COMMISSION ROYALE DES MONUMENTS ET DES SITES
KONINKLIJKE COMMISSIE VOOR MONUMENTEN EN LANDSCHAPPEN

Avis* de la C.R.M.S. émis en séance du 10 mai 2017

Demandes à examiner / Te onderzoeken aanvragen.

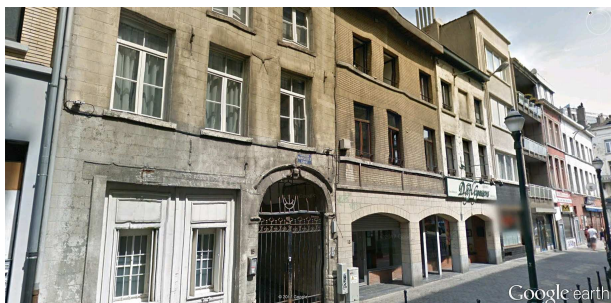
De KCML moedigt de witte bepleistering van de voorgevel aan maar ze kan niet akkoord gaan met het aanbrengen van een isolatielaag aangezien dit een storende uitsteek zou creëren t.o.v. de deels beschermde gevel op nr. 15 links van het pand.

Volgens de aanvraag zou de bepleistering aangebracht worden op een 8cm dikke isolatie. Echter, een dergelijke afwerking is enkel aanvaardbaar op voorwaarde dat ze perfect aansluit bij het gevelplan van de mandelige panden. In
